**AVIS RELATIF À LA PROTECTION
CONTRE LES EVENTUELS EFFETS NOCIFS ET NUISANCES
PROVOQUÉS PAR LES RAYONNEMENTS NON IONISANTS
GÉNÉRÉS PAR DES ANTENNES ÉMETTRICES STATIONNAIRES**

Commune : SERAING - Exploitant : ORANGE

Référence exploitant : 649L1_1 / 32649L1_1 / 42649L1_1 / 52649L1_1

Rapport n° 2876 / 2023

Figure 1 : Vue en plan des lieux de séjour et des points de contrôle

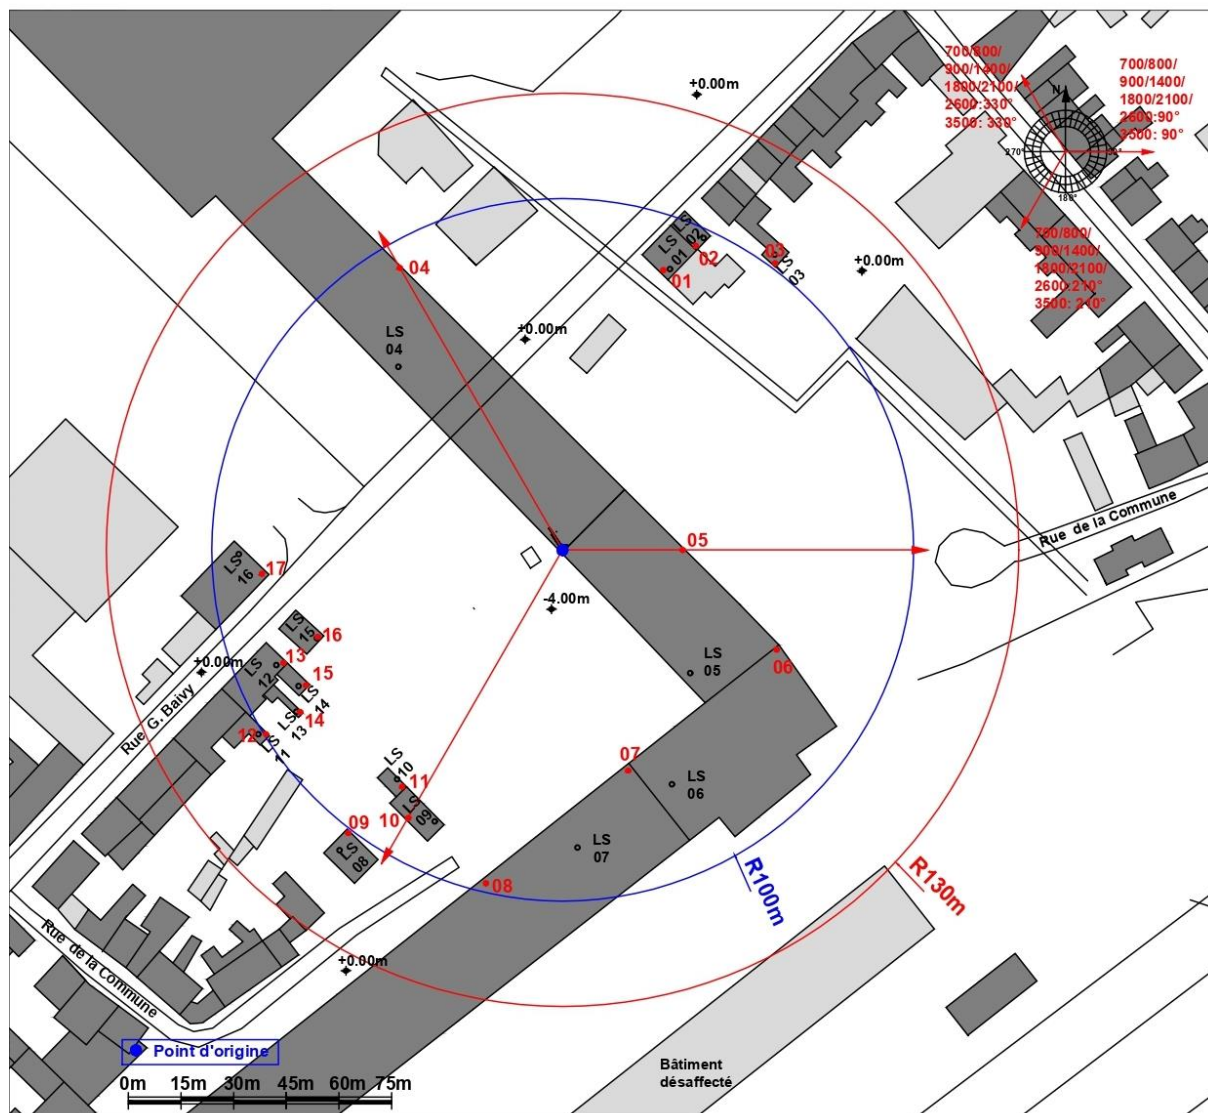
- le numéro du point de contrôle repris sur un des plans de la figure 1;
- le numéro du LS dans lequel se trouve le point de contrôle de la 1^{ère} colonne ;
- l'atténuation d'obstacle prise en compte pour le calcul de l'indice d'exposition dans le LS ;
- le résultat du calcul de l'indice d'exposition.

N° point de contrôle	LS	Atténuation (dB)	Indice d'exposition relatif à la limite par installation IE_i
4	LS04	3,0	0,022
9	LS08	3,0	0,012
11	LS10	3,0	0,008
10	LS09	3,0	0,007
5	LS05	3,0	0,007
8	LS07	3,0	0,006
6	LS06	3,0	0,005
16	LS15	3,0	0,005
12	LS11	3,0	0,005
15	LS14	3,0	0,005
14	LS13	3,0	0,004
13	LS12	3,0	0,004
1	LS01	3,0	0,004
7	LS06	3,0	0,003
2	LS02	3,0	0,003
3	LS03	3,0	0,003
17	LS16	3,0	0,003

Les résultats de l'évaluation décrite au paragraphe 4 indiquent que les antennes émettrices stationnaires de l'installation faisant l'objet du présent avis ne produisent pas, dans un lieu de séjour, un rayonnement électromagnétique maximum supérieur aux limites fixées à l'article 4 du décret.
